【主な補正内容】

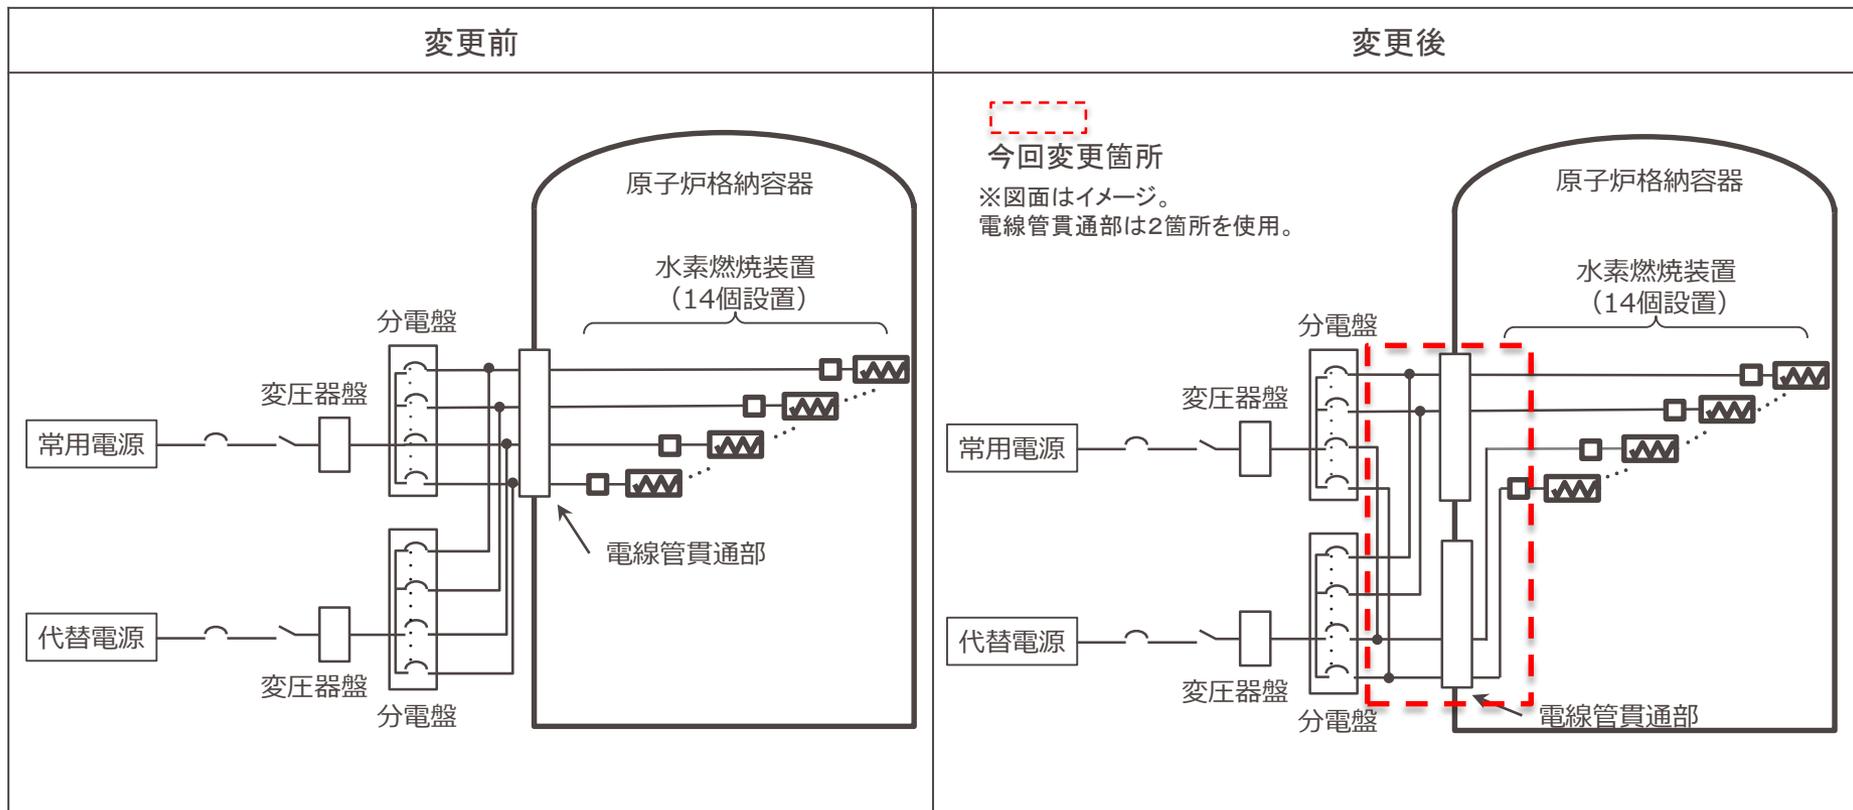
○原子炉格納容器水素燃烧装置（イグナイタ）の信頼性向上を目的に電線管貫通部の多重化を図った。
